SISTEMA DI TRASPORTO PUBBLICO DI TIPO FILOVIARIO

**PROGETTO DEFINITIVO
VARIANTE**

ELABORATO:
 PARTE GENERALE
 INQUADRAMENTO GENERALE
 Parte Generale
 Relazione generale

SCALA: -
 NOME FILE: PDAD101RG010.pdf
 ALLEGATO N°: **PDAD101RG010**

Figura 2. Pianta tipo banchina con ingombro mezzi da 18 (e 24,72 m opzionale)

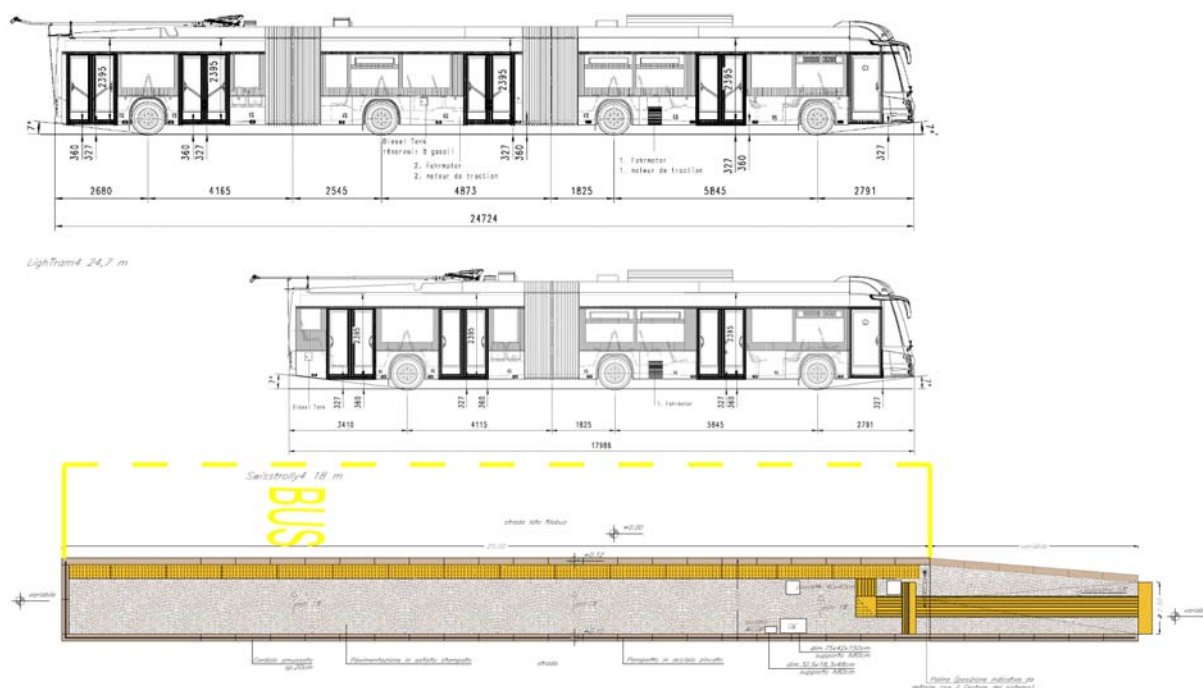
Le banchine (T2, T3 e T4) nel progetto definitivo ed esecutivo 2015 approvato avevano una lunghezza utile prevista pari a 22 m al netto delle rampe.

A seguito del progetto di variante, le banchine tipo T2, T3 e T4 hanno mantenuto rispettivamente le medesime larghezze ed, ove gli spazio lo hanno consentito, sono state generalmente allungate da 22 a 25 m, oltre alle rampe, al fine di renderle compatibili per l'accosto del mezzo filopodato urbano Full Electric 'SwissTrolley4' – Vossloh Kiepe/Carrosserie Hess da 18 m e qualora in futuro ammesso dal Codice della Strada ed implementato dal Gestore, anche con il modello da 24,72 m denominato 'LighTram4'.

Inoltre, a seguito dell'eliminazione del sistema di accosto automatico ("guida vincolata immateriale"), l'altezza della banchina (T2,T3, T4 e T5) lato filobus è stato ridotta da 30 cm a 12 cm dal piano stradale.

Figura 3. Sezione trasversale tipo banchina T2 (L=2,40 m) e T3 (L=2,10 m)

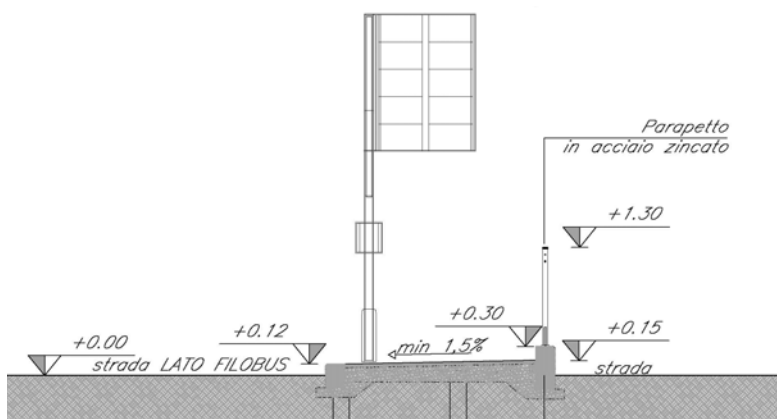
Le tipologie T2 e T3 in centro strada, che prevedono quindi flussi veicolari a tergo, sono state protette mantenendo altezza sul fronte lato strada pari a 30 cm, oltre parapetto di altezza pari ad 1 m dal piano banchina.

Figura 6 Layout area deposito a seguito dell'aggiornamento progettuale

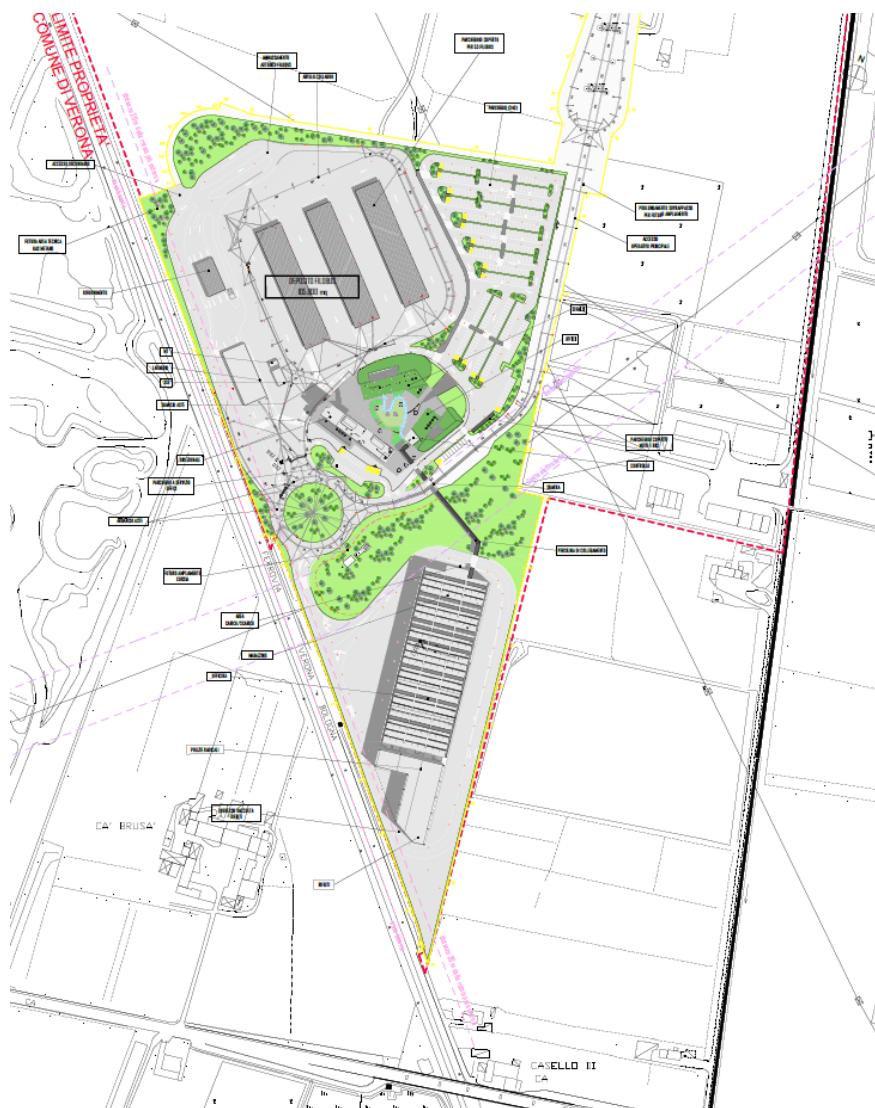
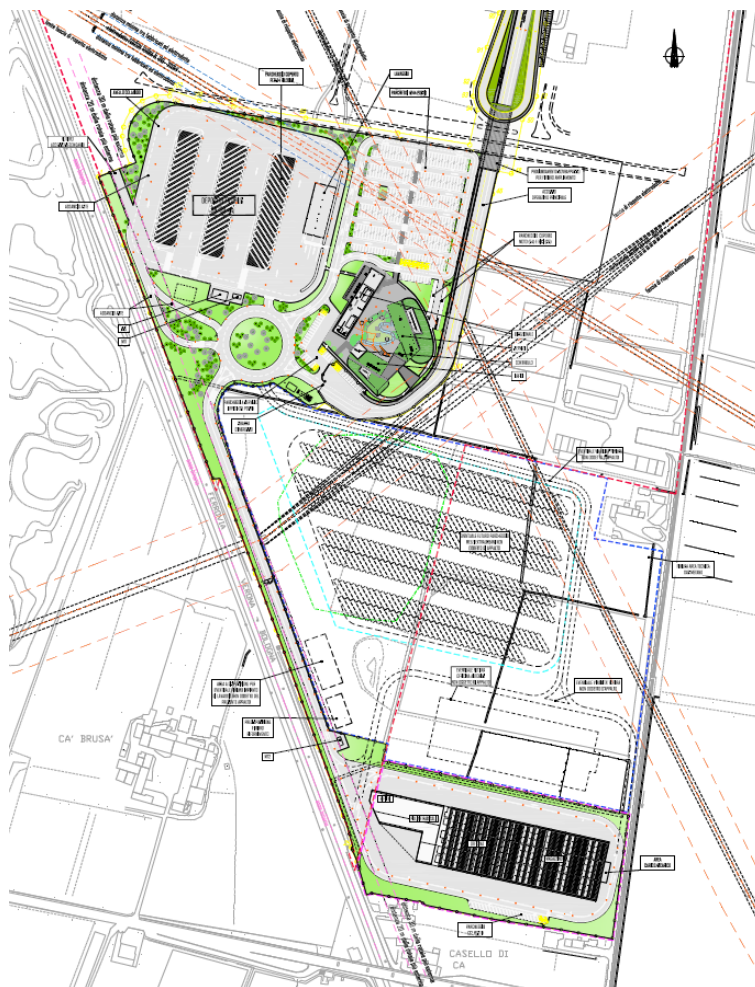
Di seguito si riportano i layout di confronto dell'area di deposito rispettivamente prima e dopo l'aggiornamento progettuale.

L'adeguamento della nuova posizione dell'edificio officina è stata attuata secondo la nuova configurazione indicata dalla Stazione Appaltante, ubicandola in una nuova area a sud-est rispetto al deposito. Ciò ha determinato l'eliminazione della pensilina di copertura al percorso pedonale che unisce il complesso direzionale all'officina.

In funzione del nuovo layout dell'intera area di deposito, sono state aggiornate le seguenti tematiche:

- Adeguamento della viabilità interna all'area di deposito;
- Adeguamento dello studio idraulico a seguito della modifica delle superfici permeabili;
- Adeguamento del sistema di smaltimento delle acque meteoriche;
- Rivisitazione degli impianti di illuminazione, TVCC, trazione elettrica e reti tecnologiche;
- Inserimento di una seconda cabina MT/BT in zona edificio officina per sopperire alle elevate distanze di collegamento tra la SSE e l'edificio officina.

Figura 10. Via S. Paolo : Soluzione progetto di variante

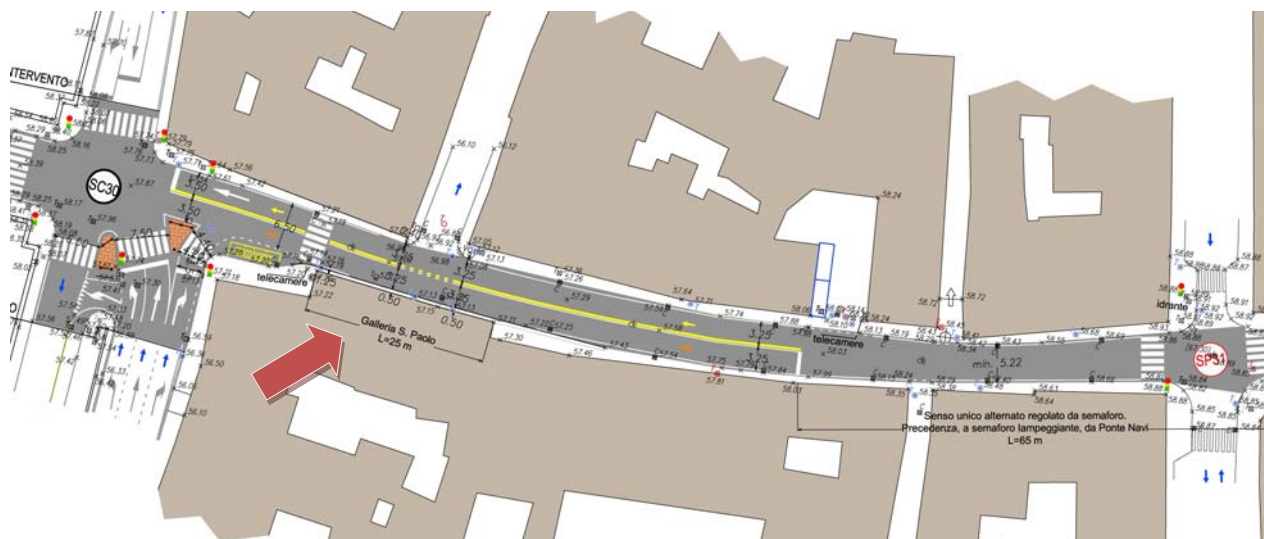
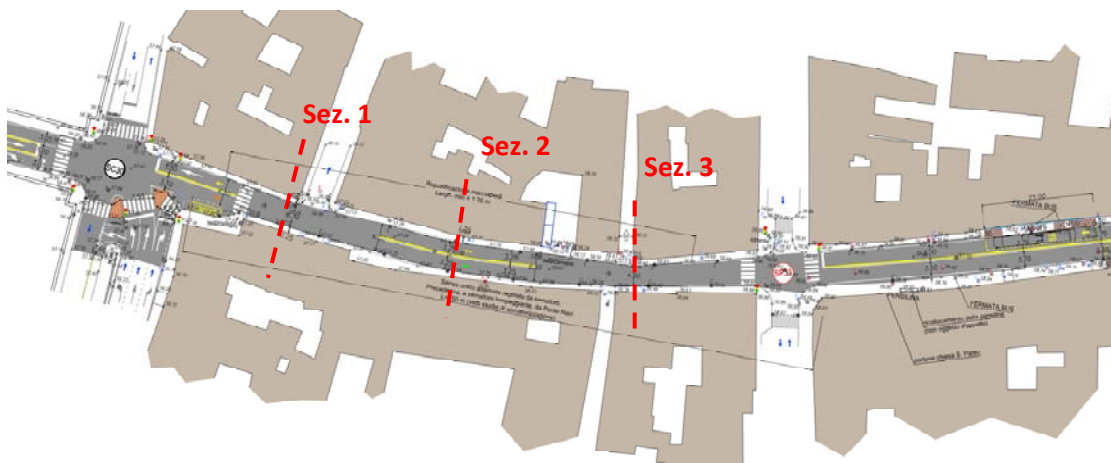
L'intervento sopra illustrato, previsto dai progetti preliminare e definitivo, avrebbe comportato importanti opere di adeguamento strutturale e sismico su un vecchio edificio del centro storico di Verona (di oltre 100 anni), di cui non si conoscono con sufficiente dettaglio le condizioni strutturali (statiche e dinamiche), oltre a conseguenti ed onerose espropriazioni ed indennizzi, nonché disagi per i residenti (non solo per quelli interessati dall'intervento).

Pertanto, di concerto con la Direzione Lavori e la S.A., in questa fase di aggiornamento progettuale si è ricercata una soluzione alternativa, di seguito descritta, che garantisse comunque un esercizio accettabile per il sistema, senza dover intervenire sull'edificio in parola. Per i dettagli sul funzionamento del senso unico alternato semaforizzato si rimanda alla relazione trasportistica.

Ciò premesso, la soluzione di variate prevede tra gli incroci semaforizzati SC30 (Ponte Navi/L.ge P. Vittoria) e SP31 (Via S. Paolo/Via S. Vitale) un allungamento del senso unico alternato per complessivi 150 m, regolamentato dalle due intersezioni semaforiche.

Venendo da Ponte Navi, nel tratto iniziale di via S. Paolo il canale stradale passa da una larghezza di 5,30 m (Sez. 1) a 6,50 m (Sez. 2), che permette per un tratto intermedio l’inserimento di 2 corsie per senso di marcia (la tratta rimane comunque a percorrenza alternata), per poi restringersi localmente a 4,50 m (Sez. 3) nella sezione più stretta in prossimità dell’intersezione SP31. Come indicato in Figura 10, ai lati del canale stradale si prevede l’allargamento dei marciapiedi ad una sezione pari almeno a 1,25 m, al fine di riqualificare la tratta pedonale, oggi caratterizzata da porzione di marciapiede anche di ridottissime dimensioni.

L’allungamento del senso unico alternato di Via S. Paolo, in variante quindi rispetto alle previsioni del progetto preliminare e definitivo, si rende necessaria al fine di stralciare la difficile ed onerosa realizzazione della “Galleria pedonale S. Paolo”, ovvero l’arretramento degli accessi dell’edificio prospiciente sulla strada, al fine di ricavare nel corpo dell’edificio stesso (peraltro anche di valenza storico/monumentale) un passaggio pedonale e sfruttare così l’attuale marciapiede per consentire l’allargamento del canale stradale nella sezione 1 di Figura 10, a 2 corsie per senso di marcia.

Figura 14 Sezione tipo in sottopasso

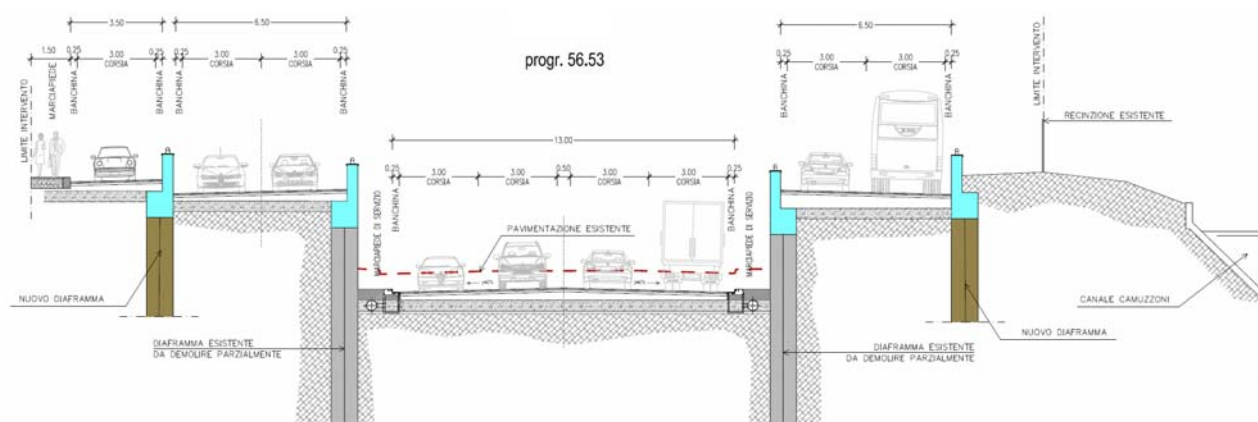
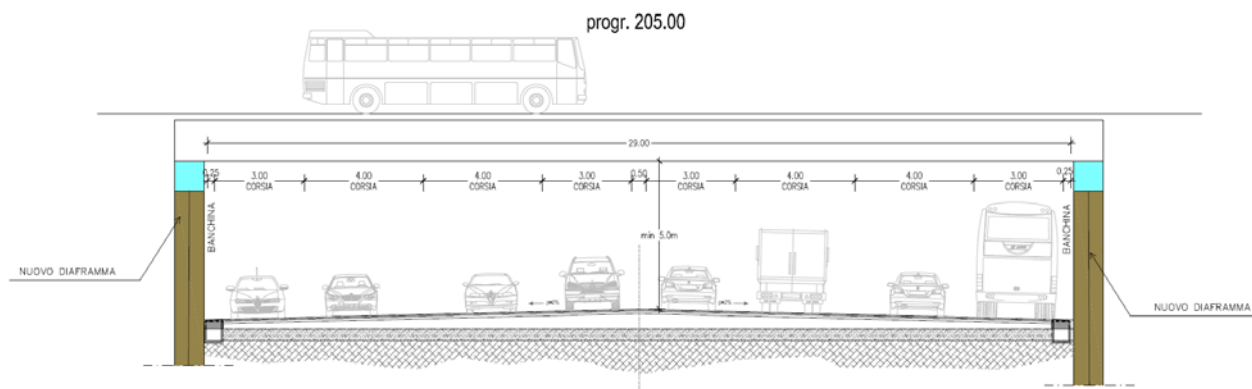
La sezione corrente in sottopasso presenta 4 corsie per senso di marcia per una piattaforma complessiva pari a 29 m.

Delle 4 corsie per senso di marcia, due consentono la percorrenza nord-sud sull'asse P.ta. Palio-Nova, mentre le altre due sono a servizio delle manovre di ingresso ed uscita dal sottopasso.

Marginalmente ed in superficie vengono mantenute n. 3 corsie a raso, rispettivamente n. 2 con relativo marciapiede in fregio ai parcheggi (lato Nord/Est) per le percorrenze da P. Nuova verso Via Città di Nimes (parcheggi) e da Via Città di Nimes (parcheggi) verso P.ta Palio e Brettella VR Nord ed n. 1 da P.zza XXV Aprile verso P.ta Nuova / ZAI

Figura 16 Soluzione di variante

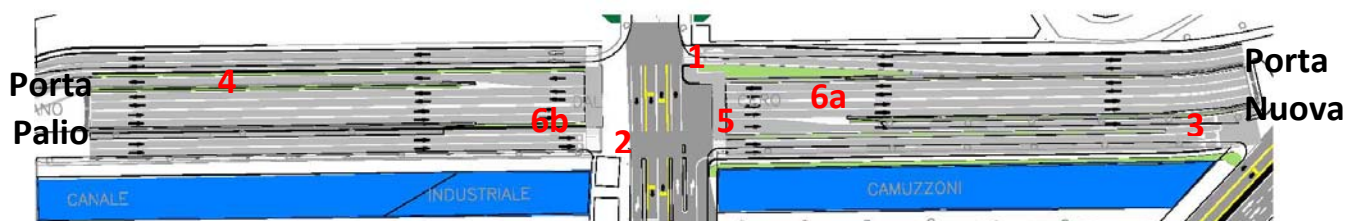
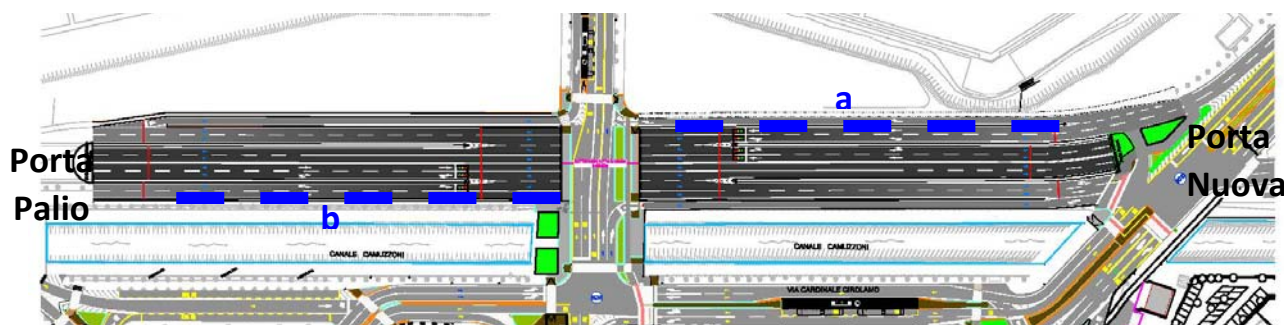
In sintesi le principali ottimizzazioni rispetto alla soluzione precedente, possono così riassumersi:

1. Eliminazione dell'impianto semaforico in superficie per i flussi diretti in bretella nord o verso Porta Palio;
2. Eliminazione dell'impianto semaforico in superficie per i flussi diretti in Fiera, Verona sud e ZAI, Porta Nuova;

3. Raddoppio della corsia di uscita in direzione Fiera e Verona Sud, a servizio dei nuovi ed ingenti flussi attratti dai programmati interventi edilizi nel comparto sud (cfr Piano Interventi ATO4), che altrimenti potrebbero creare code in rampa;

4. Raddoppio della corsia di uscita in direzione bretella nord e/o Porta Palio, per le stesse ragioni di cui al punto 3;
5. Ottimizzazione del percorso ciclopedonale su Via Città di Nimes, grazie all'eliminazione dei semafori di cui ai punti 1 e 2;

La proposta di variante comporta un adeguamento strutturale delle opere del sottopasso, che consiste nella realizzazione di 2 file di diaframmi integrativi rispetto alla soluzione a base gara, rispettivamente indicate con le lettere 'a' e 'b' in figura, necessari per la realizzazione delle rampe di ingresso a due corsie al sottopasso rispettivamente da P. Nuova e P. Palio, non previste nella soluzione originaria, che, invece, già prevedeva di realizzare analoghi diaframmi sui lati opposti ad 'a' e 'b' per la formazione delle rampe di uscita dal sottopasso (mantenute anche nella soluzione di variante). Al pari della soluzione precedente diaframmi e muri esistenti devono essere strutturalmente adeguati.

Figura 17 Spostamento SSE06

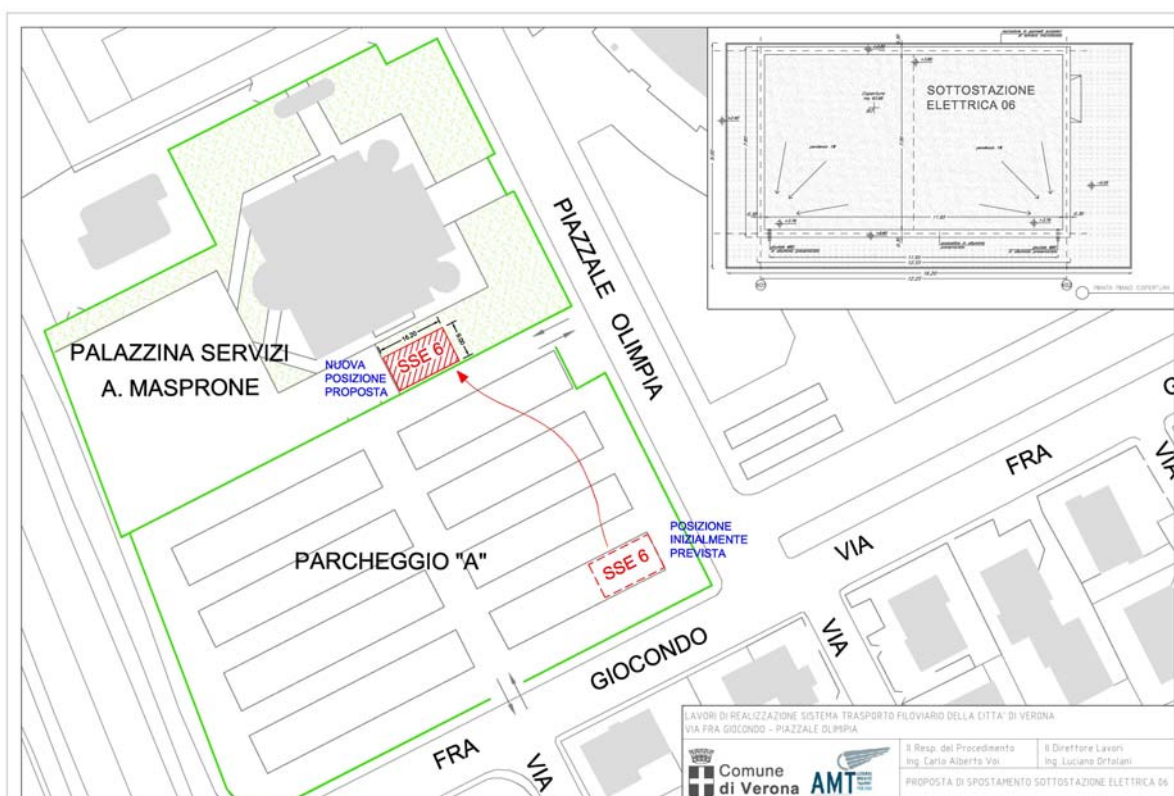
La sottostazione fuori terra "SS06", originariamente ubicata parcheggio "A" di Via fra Giocondo è stata spostata, come indicato in figura, presso la Palazzina Servizi A. Masprone, come richiesto dalla Stazione Appaltante per motivi di sicurezza al fine di salvaguardare l'attività di videosorveglianza da parte degli Organi di Polizia.
